# 溫寮溪旁(甲后路至經國路)聯絡道路新闢工程

一、會議名稱：自動相機點位調整討論會議

二、時間：112年2月14日上午10點

1. 自動相機設置點位

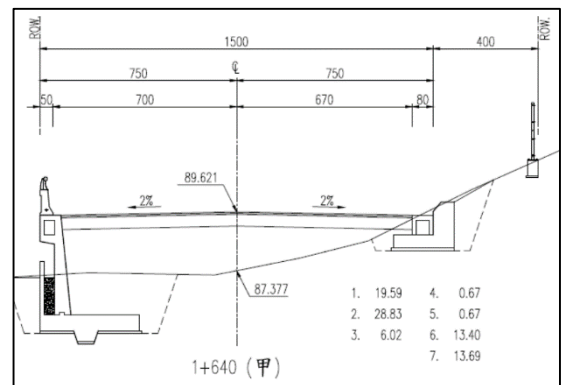
(1)根據石虎協會王豫煌理事與荒野協會台中分會，針對生態檢核團隊根據2022/12/2「溫寮溪旁(甲后路至經國路)聯絡道路新闢工程」主體工程施工階段生態檢核及後續擴充生態調查說明會議之意見，研提之自動相機點位調整規劃再提出之意見，建議再增加3支自動相機(共10支)，並參考兩個NGO團體所提供之意見，以增加濱溪帶環境監測，掌握道路工程可能切割棲地兩側之生態物種移動，林帶兩側之物種出沒使用現況等重點原則，進行10處自動相機之調整點位規劃(如下圖)。

- (2) 由於本次工區區段目前已開工且生態通道阻隔情況影響較小(分屬住宅區及高架段)，於綜合考量後決議將自動相機之點位，除部分對照組保留原地(持續蒐集基本資料)外，其餘相機調整至後擴段工區與附近，以確實掌握後擴段環境相對較天然區域的動物出沒情況。
- (3) 目前雖已針對兩個NGO團體意見，進行自動相機點位再調整規劃，但因現地環境可能不如預期，無法確實進行有效拍攝，可能還是需要根據現地情況作微調。故建議民翔生態公司於近期應盡快針對重新規劃之自動相機點位確認裝設可行，並提出各點位實際裝設位置與原因說明，與兩個NGO團體確認本次討論提出之自動相機點位調整方案是否OK，確認OK後再進行自動相機點位之調整。

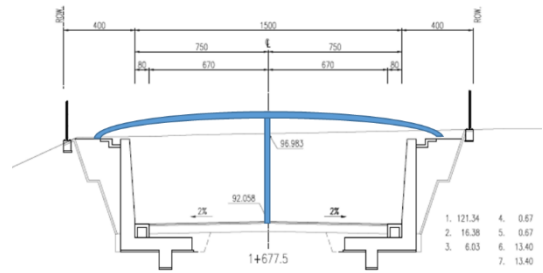
- (1) 生態檢核團隊經與市府新建工程處及設計單位杜風工程公司，透過3次設計方案的討論溝通後，提出後擴段考量道路切割既有棲地與生態通道連續性之設計方案，主要於跨越既有溝渠處以跨橋方式進行設計，並於湧泉區增設3處動物通道(寬1米、高1米)。
- (2) 目前所提之設計方案，於湧泉區雖因經費考量無法全線架高，但已透過跨橋與生態通道之設計，盡可能優化道路切割可能造成之影響。經與會生態專家討論，原則同意生態檢核團隊與設計單位於後擴段湧泉區對棲地切割可能造成影響之評估，以及所提出之跨橋與生態通道設計。
- (3) 下圖之紅色方框區域(長度約50公尺)因為兩側高程落差較大(如右下圖)，不易設置生態通道，故可不進行生態通道之設置。

(4) 下圖之紅色方框穿越林帶區域(長度約40公尺)因為需進行降挖，降挖高度最大可達約5米，故建議此區域增設上方之跨橋式生態通道，可減輕道路切割對兩側生態連續性之影響。並於通道前後之路側設置動物防護網，以避免動物跑到道路上及誘導動物使用跨橋廊道。
